1号機 原子炉格納容器内窒素封入設備 実施計画変更に伴うコメント回答について

平成27年9月14日
東京電力株式会社

3. 通常運転時のライン構成について（2 / 2）

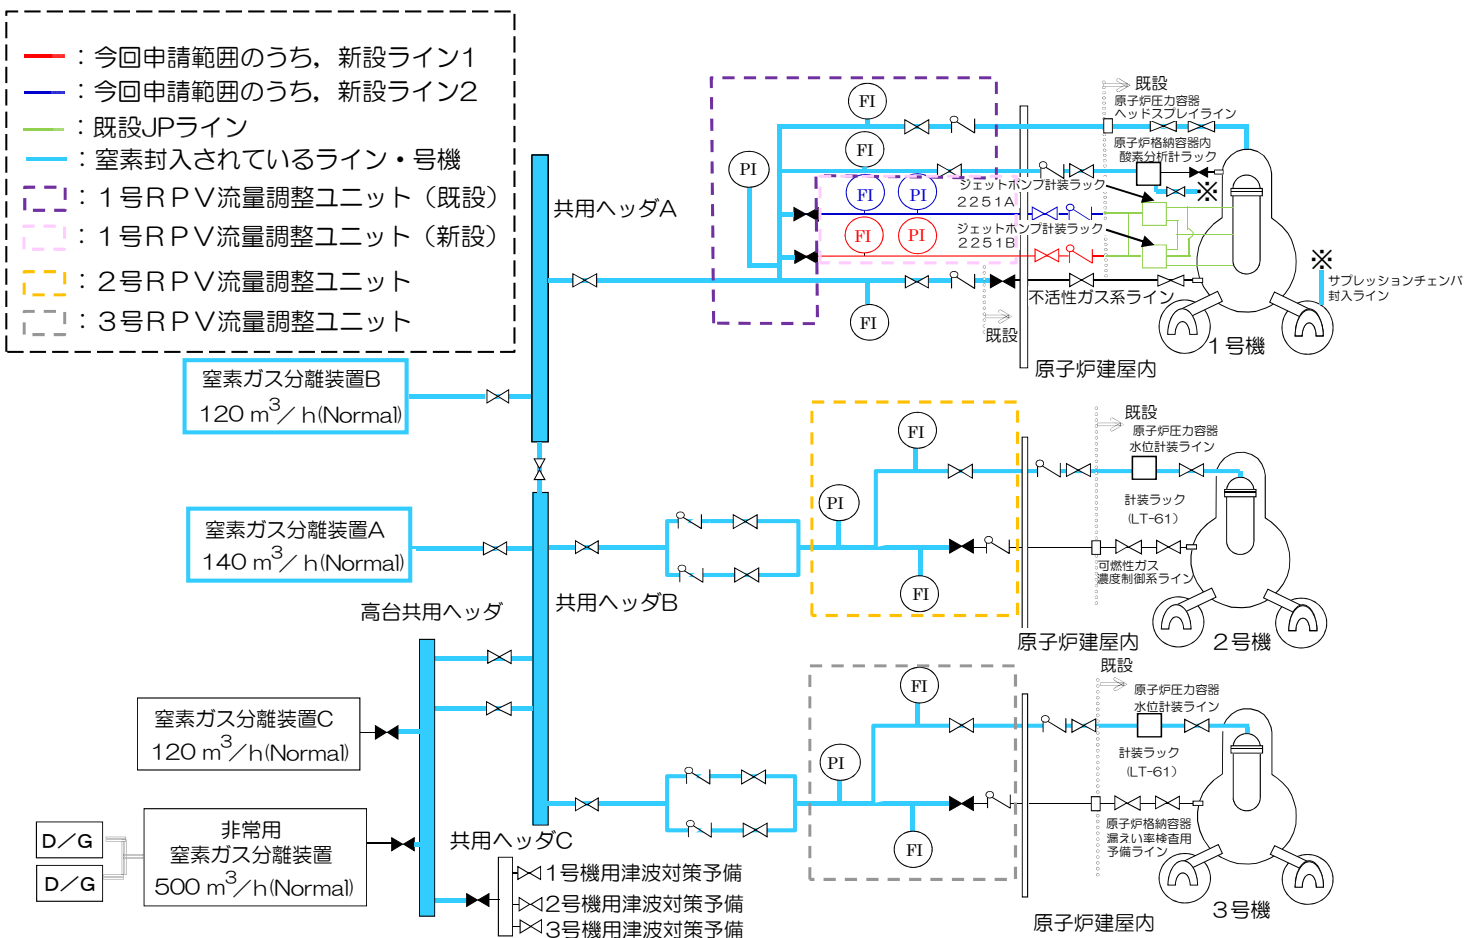
原子炉圧力容器及び原子炉格納容器への窒素封入については、現状の運転（窒素ガス分離装置の運用方法や封入経路など）及び本ラインが追加された際の運転について、説明すること。

- なお、窒素ガス分離装置は実施計画の運転上の制限にて常に1台以上運転を行わなければならないことが定められているが、現在はA～Cの3台のうち2台運転とする運用を行っている。
- 補足資料（1）に各窒素ガス分離装置運転時の窒素供給ラインを示す。

補足資料（1）各窒素ガス分離装置運転時における窒素供給図 （①：窒素ガス分離装置（A）（B）運転時）

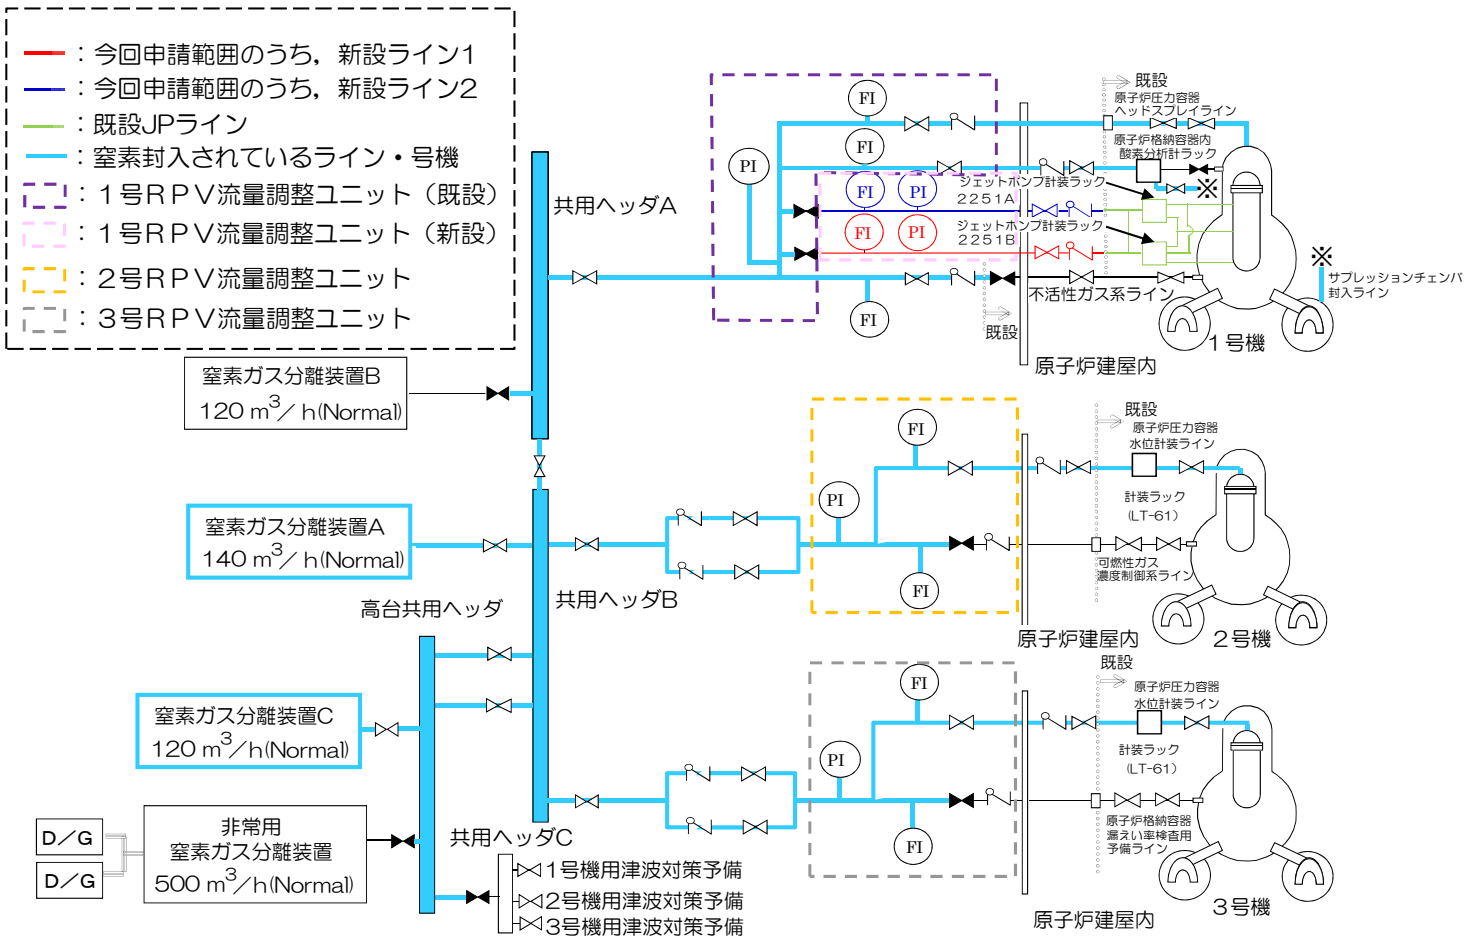
原子炉圧力容器及び原子炉格納容器への窒素封入については、現状の運転（窒素ガス分離装置の運用方法や封入経路など）及び本ラインが追加された際の運転について、説明すること。

- 各窒素ガス分離装置にて生産された窒素は、共用ヘッダを經由し、1～3号機の原子炉格納容器ならびに原子炉圧力容器に封入される。現在封入を行っているラインは以下の通り。
 - 1号機…原子炉圧力容器頂部冷却系
サブプレッションチェンバ封入ライン
(サブプレッションチェンバ内の不活性化のために封入)
 - 2号機…原子炉圧力容器水位計装ライン
 - 3号機…原子炉圧力容器水位計装ライン
- 本ラインが追加された後は、試運用を実施し、ドライウェル雰囲気等への影響を考慮して運用方法を決定する。
